## Samrådsredogörelse GDPR Detaljplan för Kylfacket 1 i stadsdelen Johanneshov, Dp 2017-02397

Syftet med detaljplanen är att möjliggöra utbyggnad av första etappen i Slakthusområdet till en blandstad i enlighet med

Plansamråd för aktuell detaljplan pågick under perioden 2019-10-15 - 2019-11-30. Information om samrådet skickades ut enligt sändlista till remissinstanser och berörda sakägare enligt fastighetsförteckningen. Samrådsförslaget visades i Tekniska Nämndhuset, i Stadsbyggnadskontoret, Tekniska nämndhuset, Fleminggatan 4. samt på stadsbyggnadskontorets hemsida. Annons om samråd och samrådsmöte publicerades i lokaltidningen Mitt i tisdagen 15 oktober 2019, samrådsmöte hölls 2019-11-06 i cirka 120 personer närvarade.

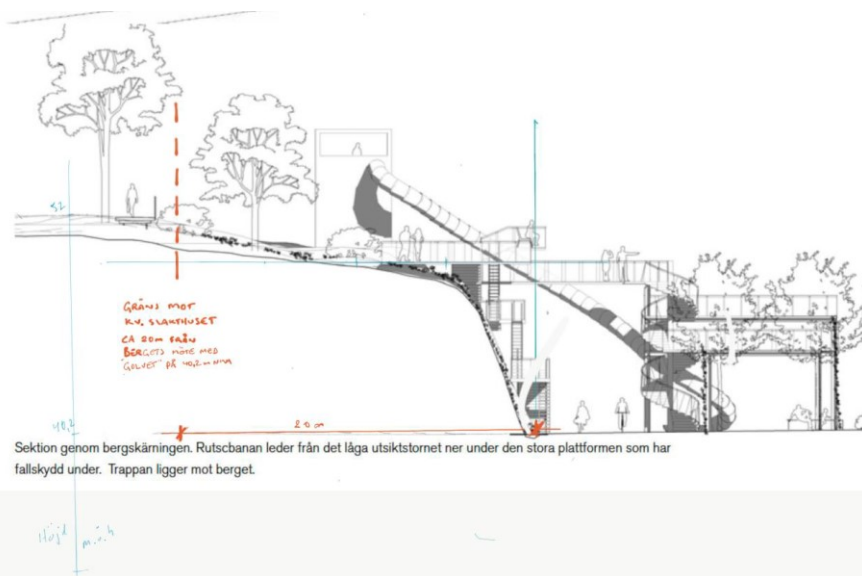
Boende 2 har ett önskemål om att detaljplanen ska inkludera en höjdbegränsning för byggnationer i Naturparken, främst i anslutningen till parken Fällan. I nuvarande förslag är planbestämmelsen för platsen utformat som ”Plattform - Plattform, trappor, fallskydd och rutschkana”. Boende 2 föreslår att detta kompletteras med dels en tydlighet i platsen där denna plattform tillåts, samt en angivelse av högsta totalhöjd i meter över nollplanet. Genom detta kan stadsbyggnadskontoret säkerställa att man även framöver tar hänsyn till att slakthusområdet harmoniserar väl med närliggande villaområde.

Önskemålet kring höjdbegränsning i Naturparken föranleds av det utsiktstorn som förekommer i visualiseringarna och som framgår tydligast i Nyréns underlag Gestaltnings PM Allmänplatsmark. Här visualiseras ett utsiktstorn på 6-7 meters höjd som är placerat cirka 8 meter från närmaste tomtgräns i kvarteret slakthuset. Detta ser boende 2 som problematiskt, dels för att det skulle vara ett tveksamt och förfulande inslag i den annars genomtänkta planen, men även att det ur ett integritetsperspektiv är besvärande då det skulle skapa direkt insyn i de närliggande trädgårdarna. I detta sammanhang måste hänsyn tas till att det angränsande kvarteret är ett av Stockholms äldsta planlagda villaområden, med starka restriktioner i om och tillbyggnad på fastigheterna.
